相关利害关系人告知书

隆尧金科和院南区（28#、29#、32#楼）项目相关利害关系人：

近日，河北庭佳房地产开发有限公司（即原隆尧佳沅房地产开发有限公司）向我局提出对原审批设计方案 28#、29#楼进行优化调整。具体调整内容如下：

-----变更后规划总平面图

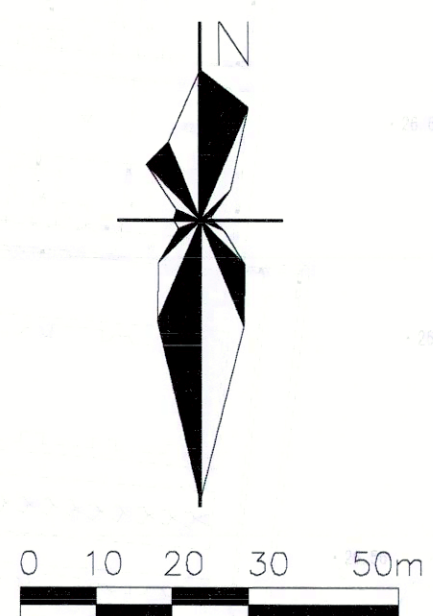
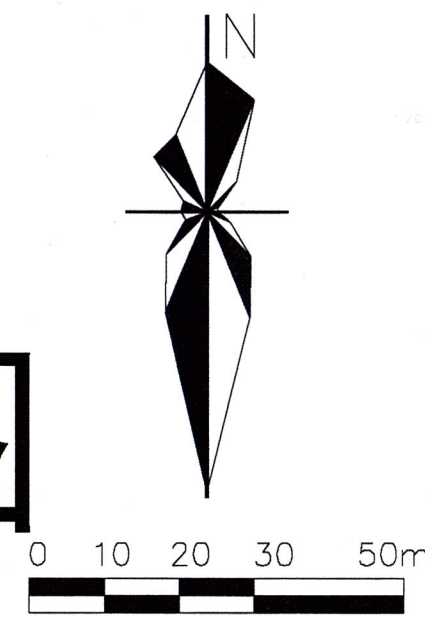
变更说明：
隆尧金科和院南区（28#、29#、32#楼）项目，现将28#、29#楼由17层调整为16层，开敞空间调整为封闭阳台，楼栋南北进深增加0.75米，取消南向各平台及中空，顶层调整为南北侧露台，28#楼建筑高度由53.75米变更为50.65米，降低3.10米，29#楼建筑高度由53.60米变更为50.50米，降低3.10米，29#楼下一层取消南侧采光井。
调整后28#楼总建筑面积由475.99m²变更为477.66m²，增加1.67m²（其中取消管理用房24.28m²调整为48.20m²，增加23.92m²，使用面积由171.11m²变更为167.66m²，增加3.45m²），取消绿地位置相应调整，绿地面积由3314.70m²变更为3394.10m²，增加79.40m²，净底面积由1811.92m²变更为1888.98m²，增加77.06m²，户数由236户调整为224户，减少12户，机动车与非机动车停车位数量不变。

变更后日照分析图

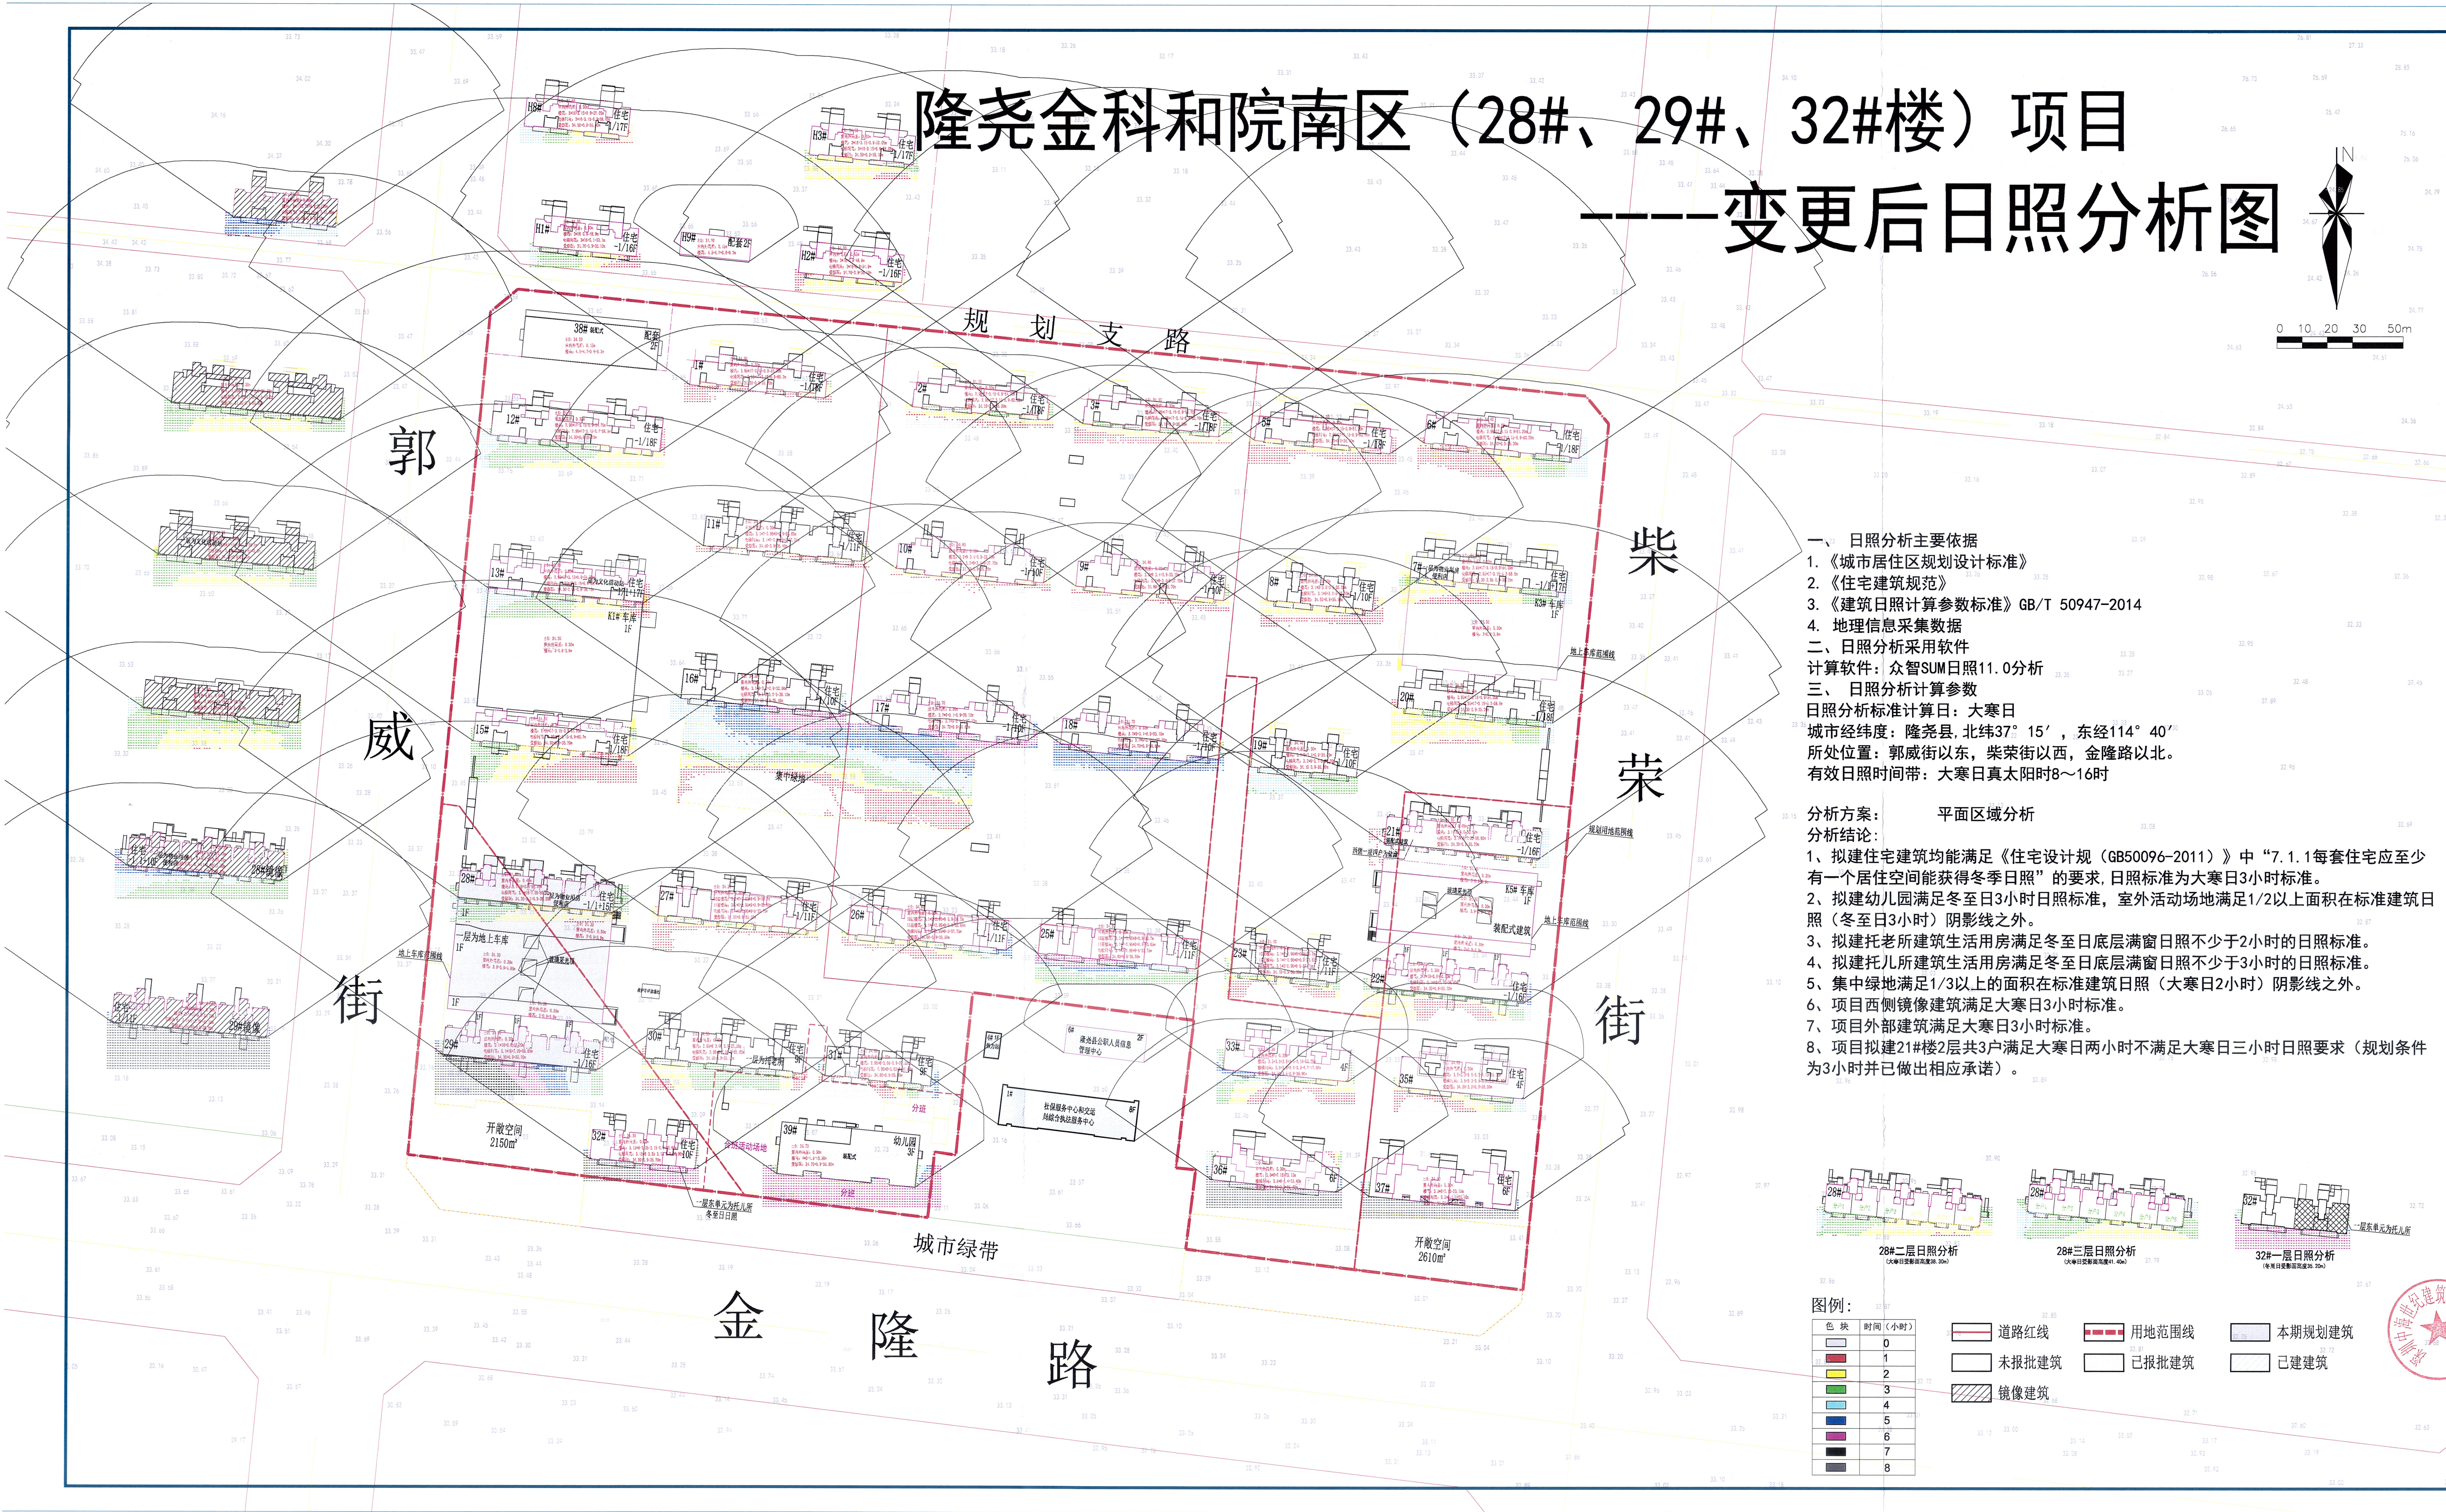
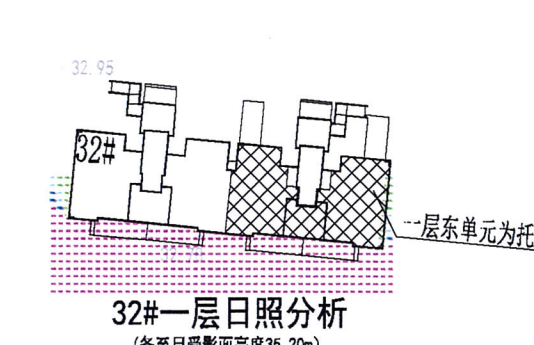
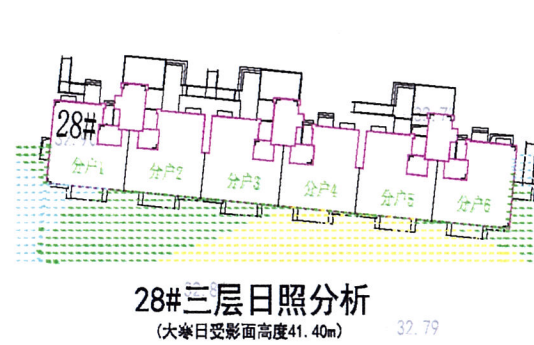
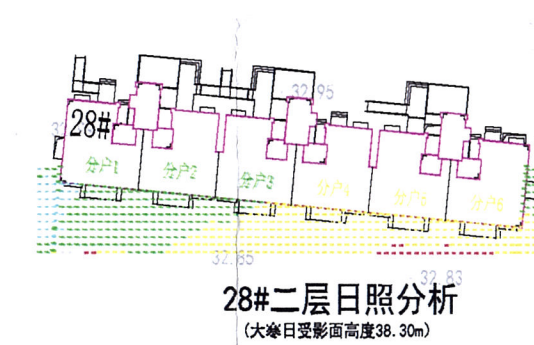
- 拟建住宅建筑均能满足《住宅设计规（GB50096-2011）》中“7.1.1每套住宅应至少有一个居住空间能获得冬季日照”的要求,日照标准为大寒日3小时标准。
- 拟建幼儿园满足冬至日3小时日照标准，室外活动场地满足1/2以上面积在标准建筑日照（冬至日3小时）阴影线之外。
- 拟建托老所建筑生活用房满足冬至日底层满窗日照不少于2小时的日照标准。
- 拟建托儿所建筑生活用房满足冬至日底层满窗日照不少于3小时的日照标准。
- 集中绿地满足1/3以上的面积在标准建筑日照（大寒日2小时）阴影线之外。
- 项目西侧镜像建筑满足大寒日3小时标准。
- 项目外部建筑满足大寒日3小时标准。
- 项目拟建21#楼2层共3户满足大寒日两小时不满足大寒日三小时日照要求（规划条件为3小时并已做出相应承诺）。

28#29# 楼北立面效果图

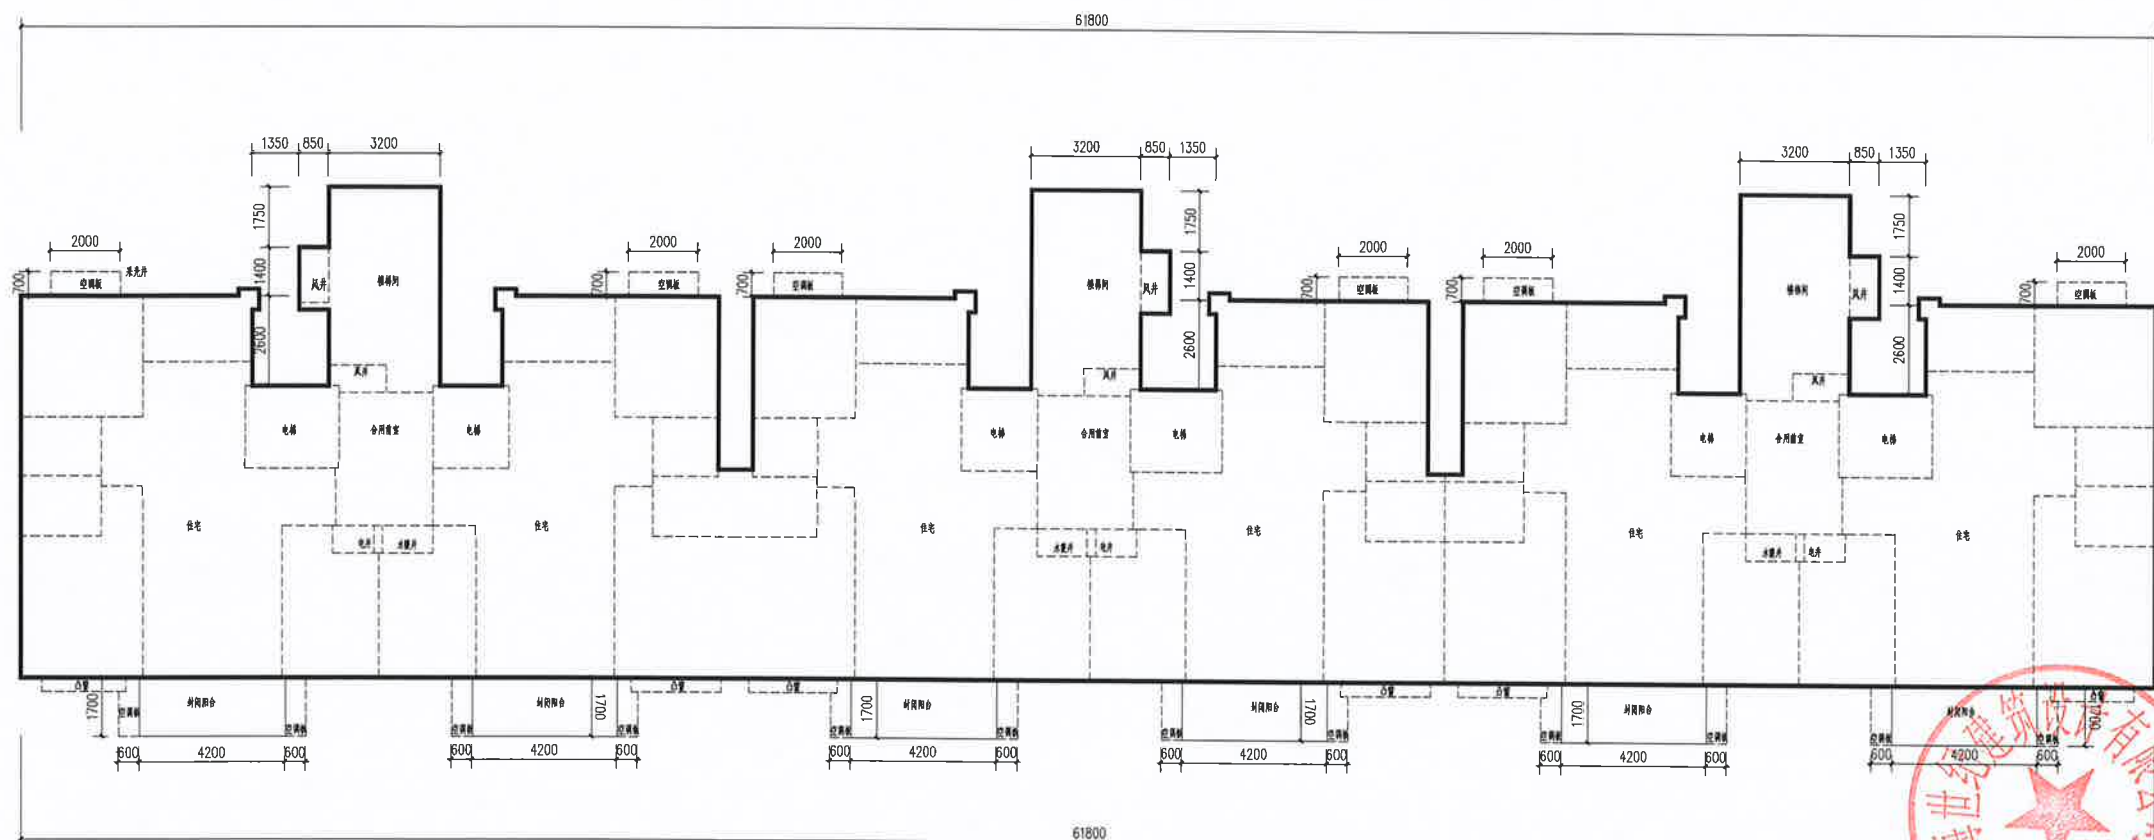
1、28#、29#楼层数由 17 层调整为 16 层，并对户型进行调整。

变更后-标准层平面轮廓图

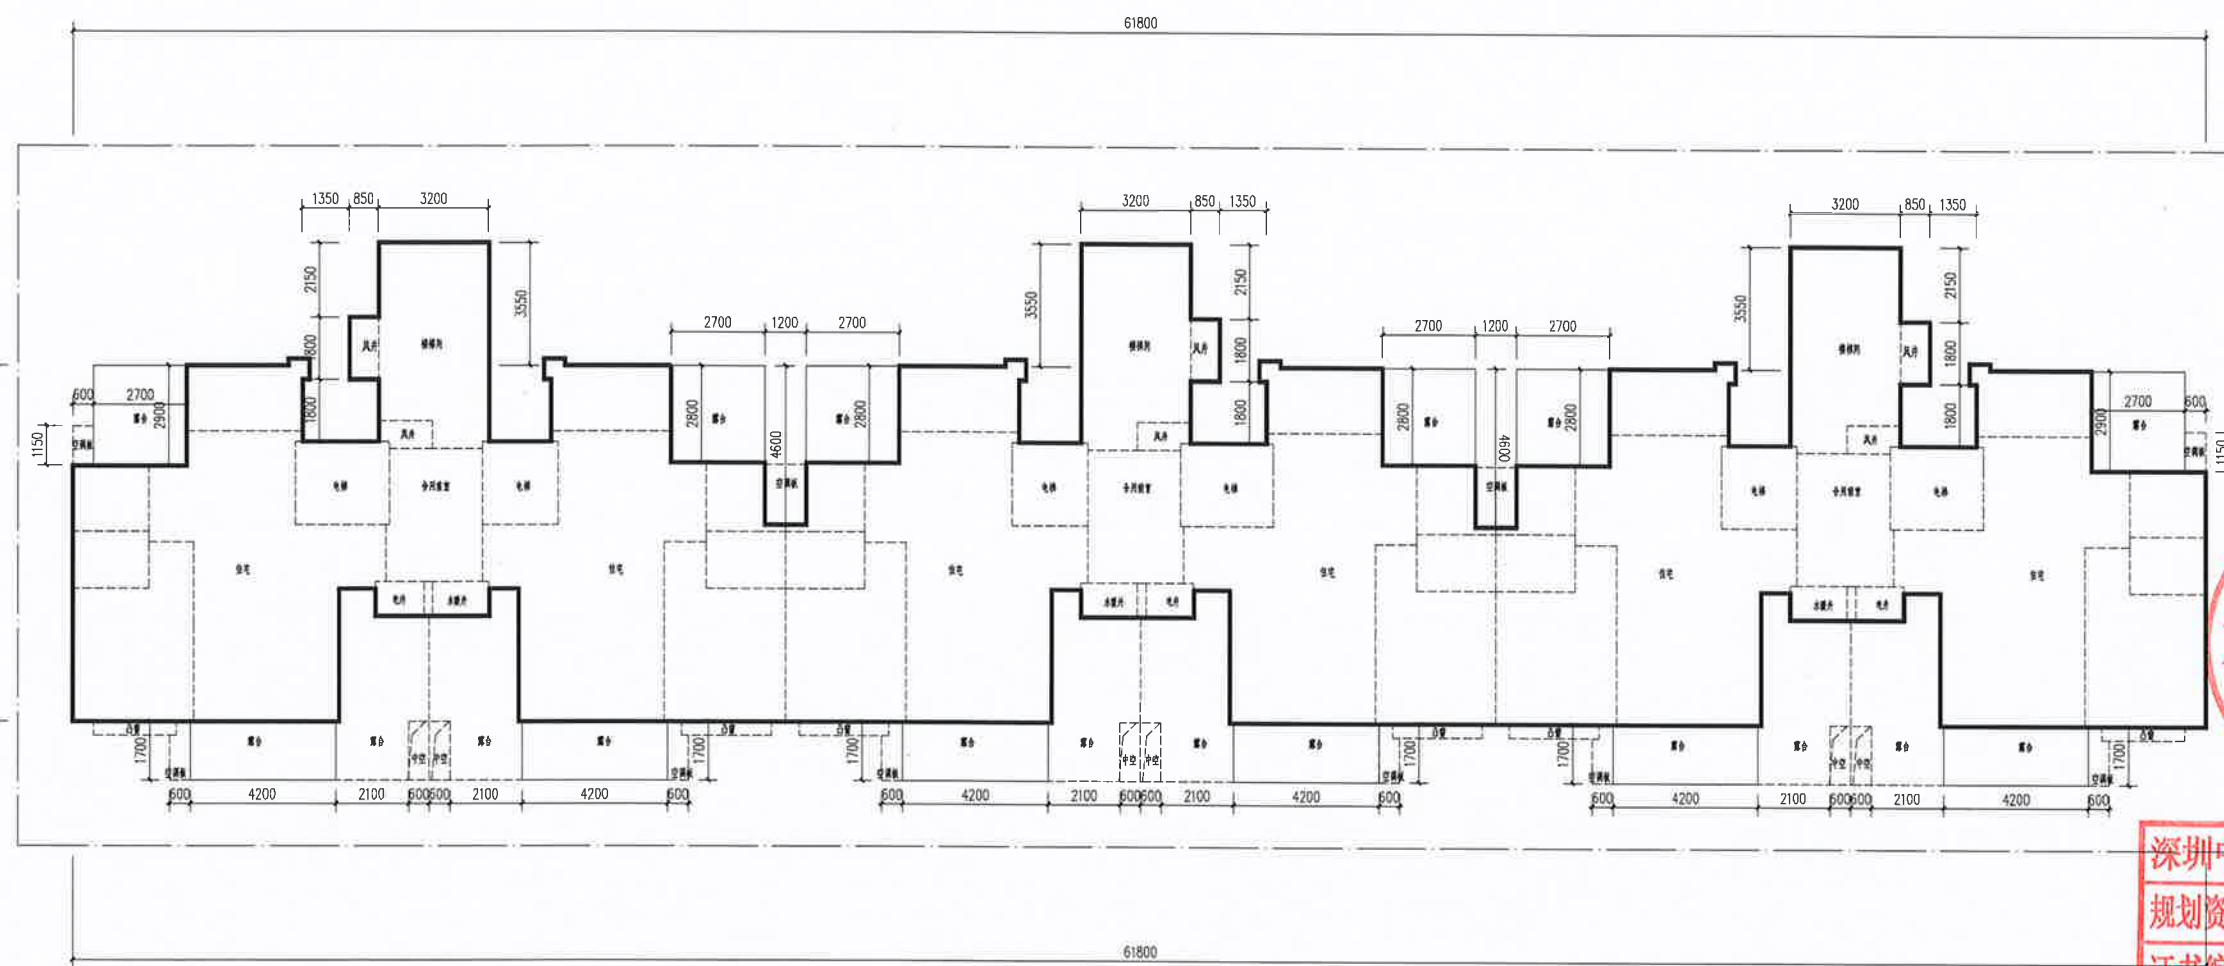
- 1、开敞阳台调整为封闭阳台，南向设备平台及中空取消，增加空调板，
- 2、山墙北侧取消凹槽，墙面拉齐，空调板调整至北侧，
- 3、楼体南北进深增加0.75米，

变更后-顶层平面轮廓图

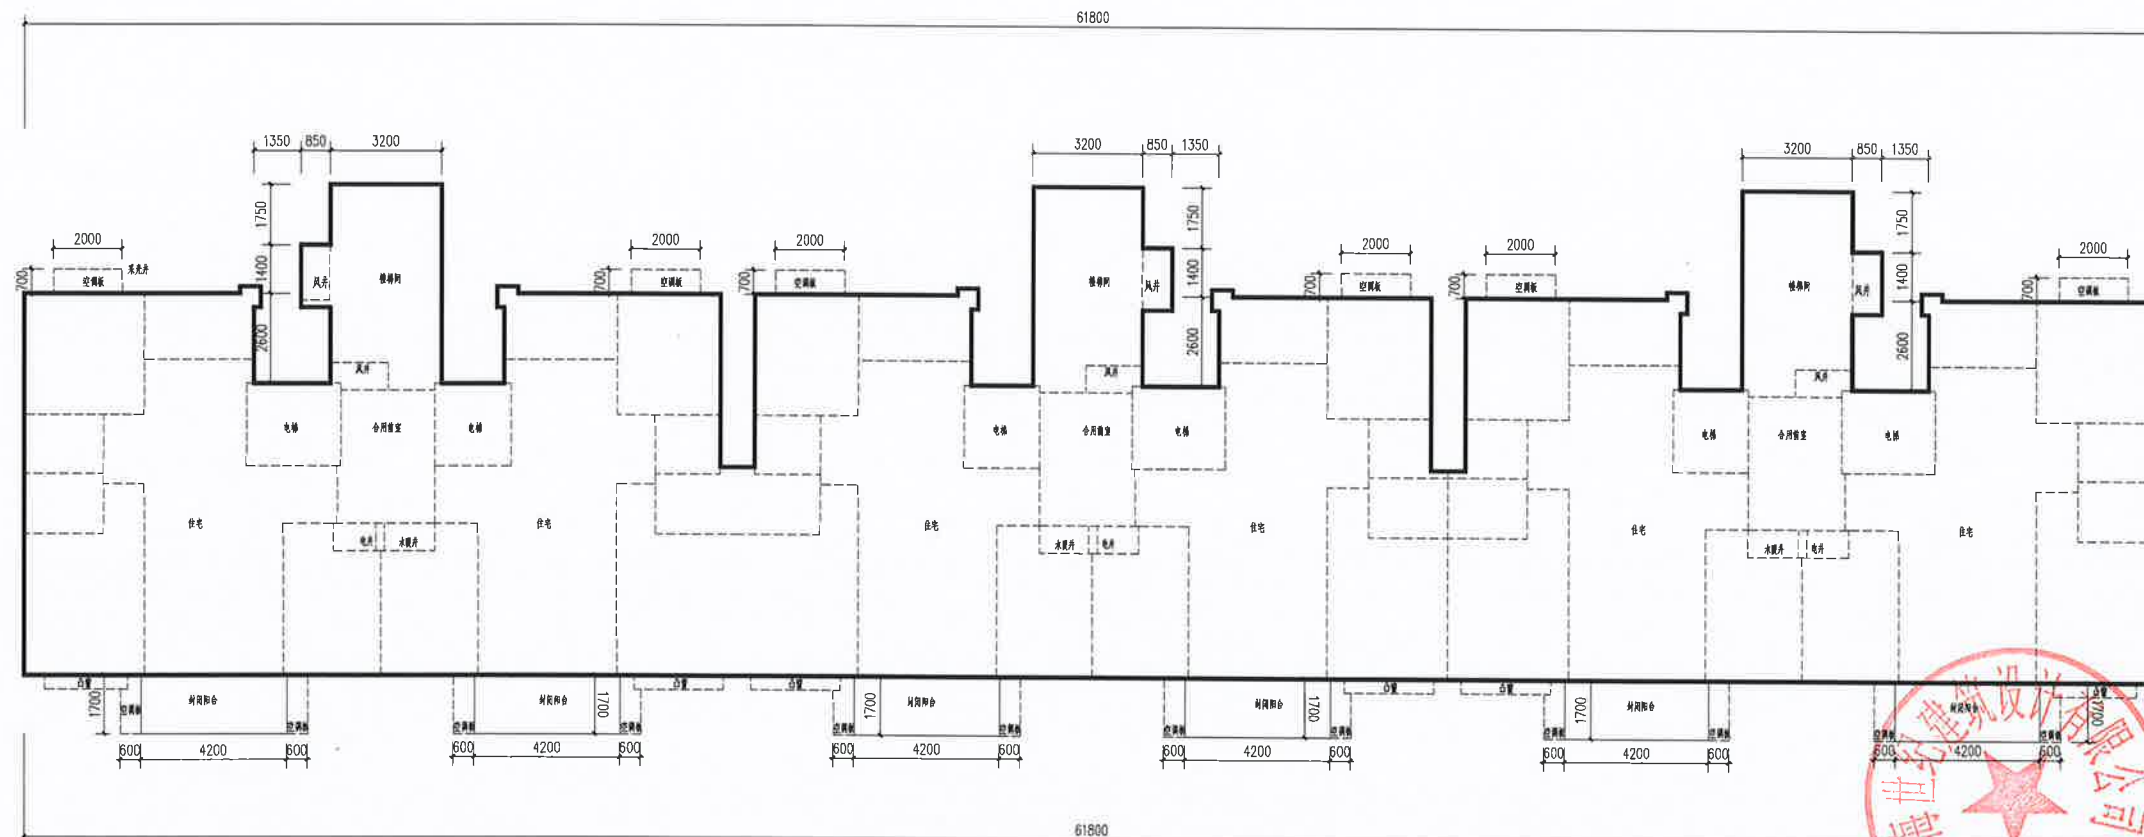
- 1、开敞阳台调整为封闭阳台，南向设备平台及中空取消，增加空调板，
- 2、山墙北侧取消凹槽，墙面拉齐，空调板调整至北侧，
- 3、楼体南北进深增加0.75米，
- 4、顶层取消南侧及北侧露台，调整为卧室及封闭阳台。
